## CONTRODEDUZIONI ALLE OSSERVAZIONI PERVENUTE NELL'AMBITO DEL PROCEDIMENTO DI VALUTAZIONE DI IMPATTO AMBIENTALE PER IL PROGETTO DEL PARCO EOLICO wpd Muro

Di seguito si riportano le controdeduzioni alle osservazioni pervenute dalla Cantina Sociale Cooperativa di San Donaci S.C.A prot. num. 0069130 del 07/09/2020.

Le presenti Controdeduzioni sono riferite ai contenuti della Delibera del Consiglio Comunale di San Donaci n. 12 del 01.09.2020

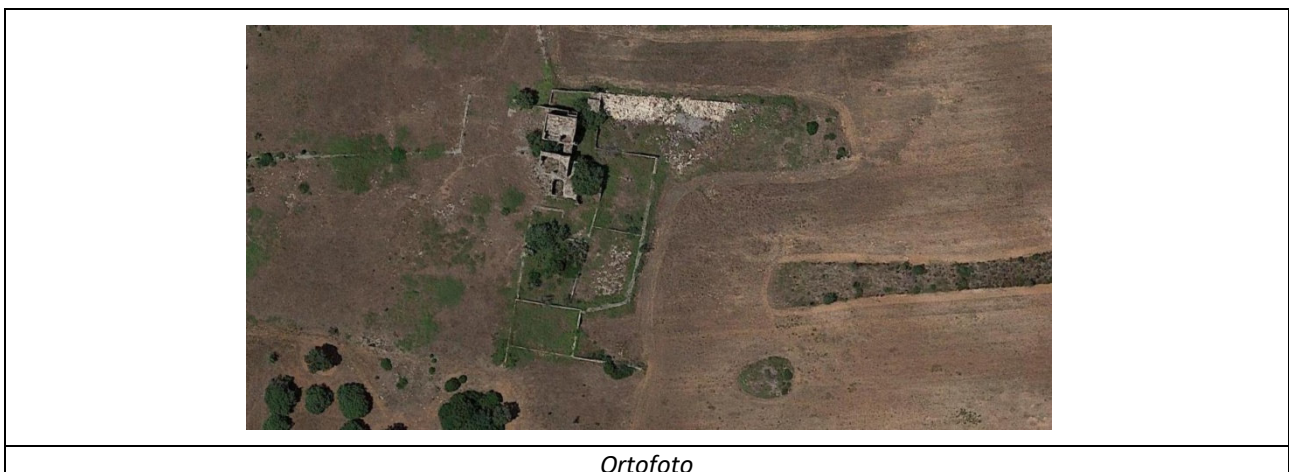
- Distanza da MSG01 (non MSG03)

La masseria è in stato di abbandono; come rilevabile da ortofoto, le coperture terminali risultano in più punti crollate.

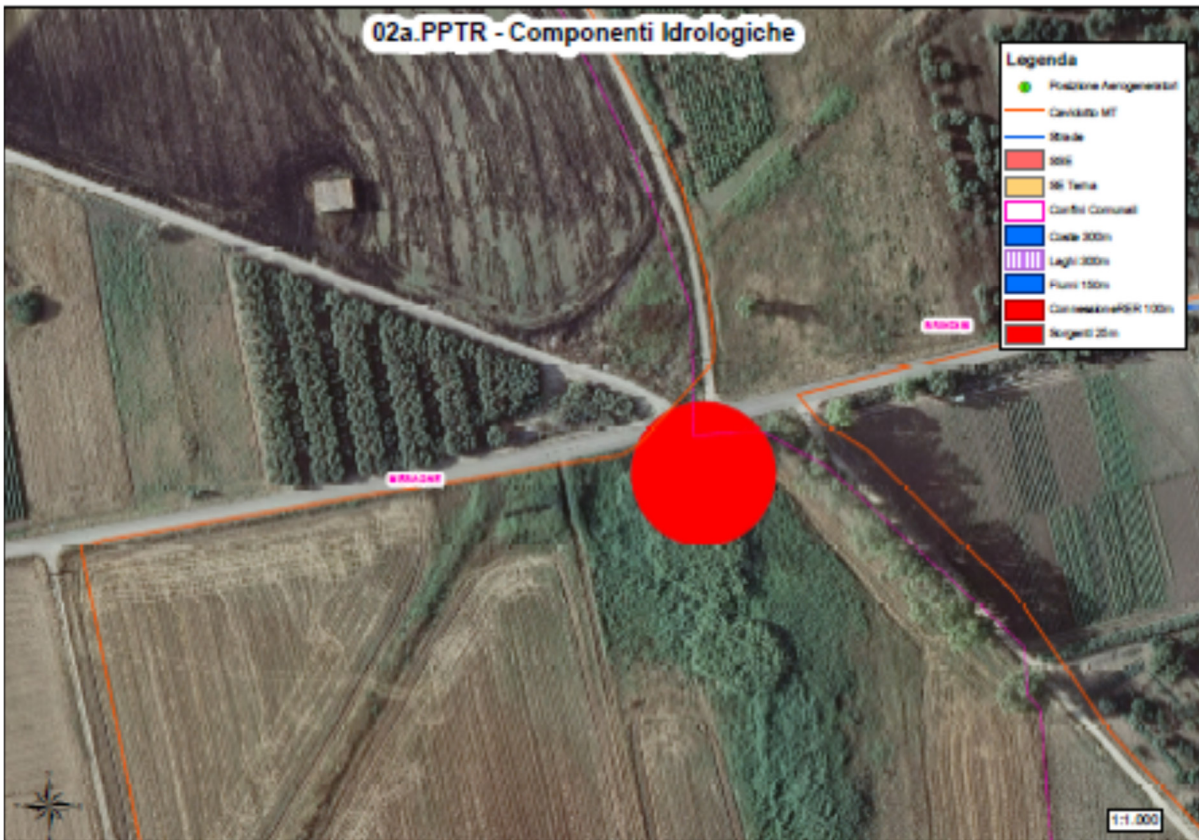
La potenziale interferenza con la sorgente è chiaramente indicata nella tavoletta 02a.PPTR dell'Elaborato R18a di progetto (Relazione Paesaggistica Tavolette)

Dalla posizione della sorgente (indicata con il pallino rosso) immediatamente a sud della SP51, e dalla posizione dei cavidotti (indicati dalle linee arancio), si evince che non ci siano interferenze.

**Figura 1 - Strade di cantiere**

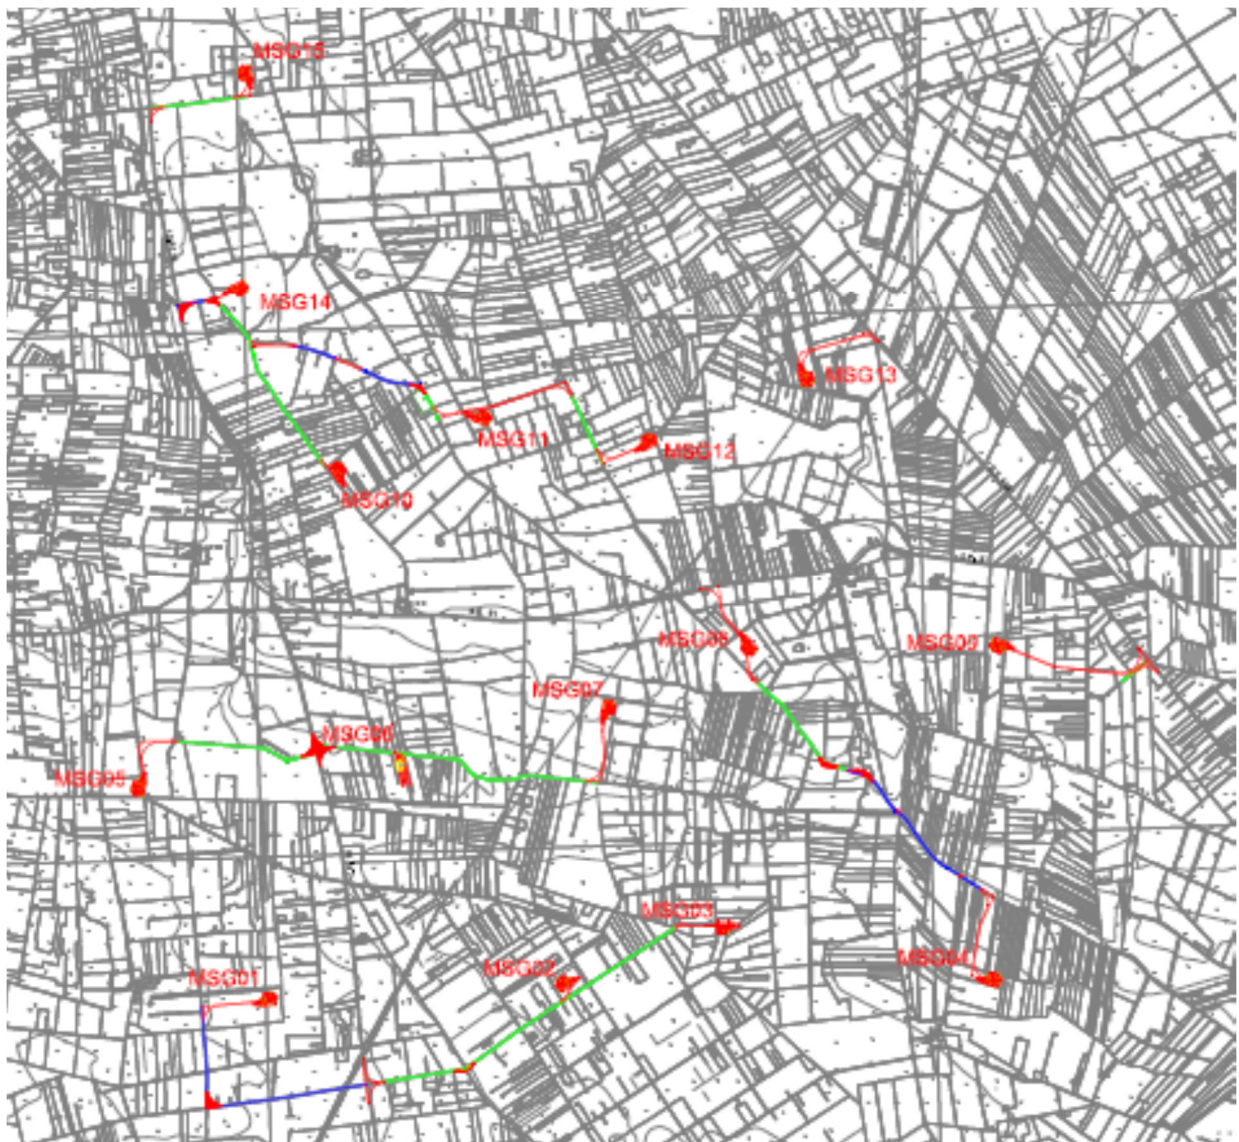
In pratica, terminata la costruzione dell'opera si passerà dalla situazione raffigurata nella planimetria in Figura 1 alla situazione indicata in Figura 2, ovvero:

- saranno eliminati tutti gli allargamenti in corrispondenza di curve o cambi di direzione,
- saranno eliminati tutti i tratti non necessari alla gestione di esercizio degli impianti
- la larghezza dei tratti di strada necessari all'esercizio sarà ridotta a 4-5 m
